CS10-MPE

MODIFICACION PLAN ESPECIAL ENTRE CARRETERA SARRIGUREN 1 A 10, PAMPLONA

**PROMOTOR: COPROPIETARIOS CR
SARRIGUREN 9 A 10**

MODIFICACIÓN PLAN ESPECIAL

estado: estado actual
plano: portal 10

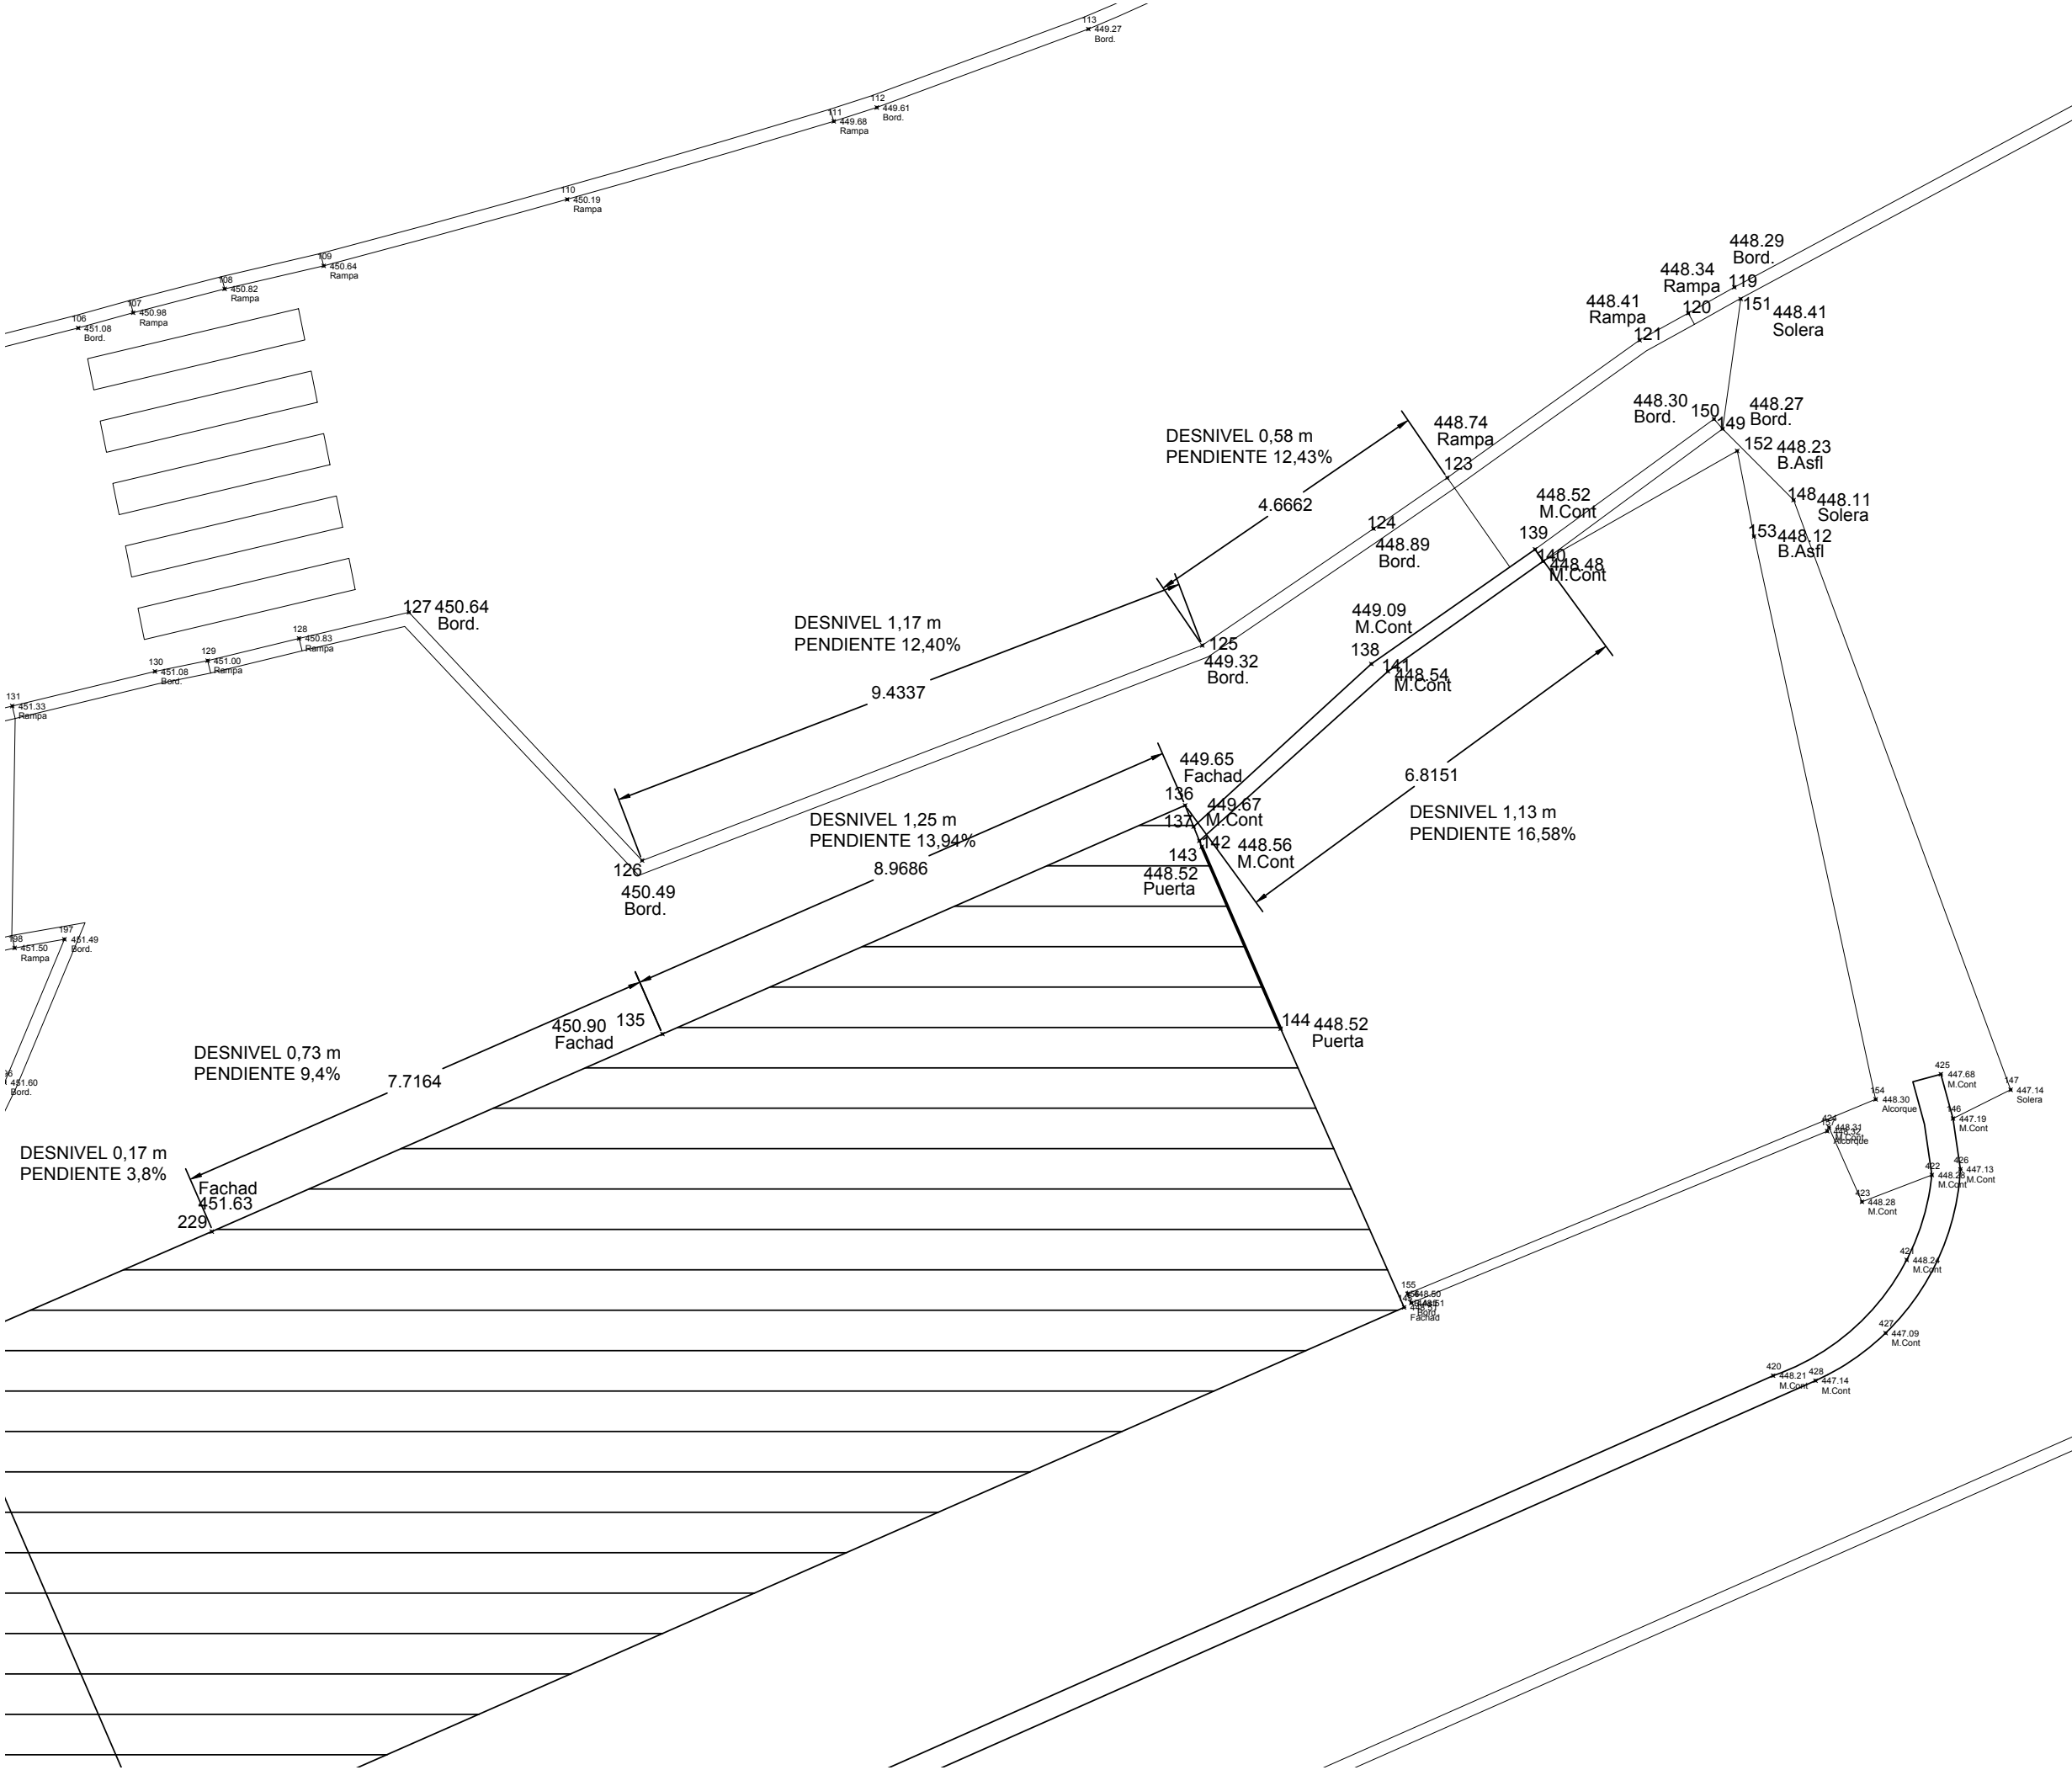
El Plan Especial contempla dos opciones para el acceso al edificio situado en el nº 10. En uno de los casos el acceso se plantea desde la fachada norte, bajo el balcón que queda a la izquierda del portal. Sin embargo esta opción no es posible por una cuestión de normativa de accesibilidad:

Se realizó un levantamiento topográfico y tal y como queda reflejado en los planos R1, EA3 y P3 se comprobó que las pendientes de los tramos de acera que suben desde Ripagaina hasta el portal nº 10 no cumplen la normativa: son pendientes superiores al 12% en algún tramo.

Esta pendiente hace que el acceso al portal bajo el balcón situado a la izquierda del mismo (desde donde quedaba previsto en el Plan Especial) no sea una opción viable.

La presente Modificación del Plan Especial define la volumetría máxima para la eliminación de barreras arquitectónicas en los portales 9 y 10 de Carretera Sarriguren, así como las afecciones en los viales originados por dicha ocupación (se adjuntan planos).
